监理工程师通知单

工程名称：天津市滨海新区杨家泊镇通威渔光一体现代（海水）渔业园（光伏部分）项目

编号：TJYJP-CZZH-TZD-026

内容：关于支架组件安装质量事宜

附件：问题照片

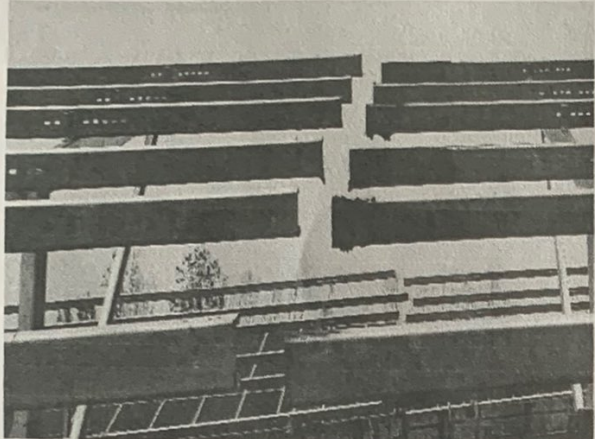
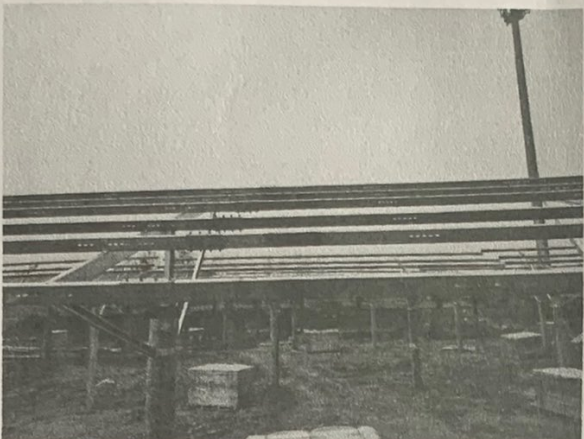
- 1、杨家泊场区部分支架及组件安装不平整，存在波浪形及组与组存在高低差，不符合设计及相关规范要求。
- 2、部分组件安装紧固件螺母缺少弹垫，不符合设计及相关规范要求。
- 3、部分立柱焊接位置存在错位，不符合设计及相关规范要求。
- 4、现场有个别安装完支架檩条、立柱存在被火烧灼痕迹，问题材料不允许用于安装施工。
- 5、其他未尽事宜请自查自纠。

檩条质量问题	檩条质量问题

组件安装质量问题	支架、组件安装质量问题

立柱质量问题	组件紧固件缺弹垫安装

以上质量问题要求严格按照设计及相关规范要求整改落实完成，确保施工质量，于 2020 年 04 月 17 日前回复本项目建设单位及监理部。
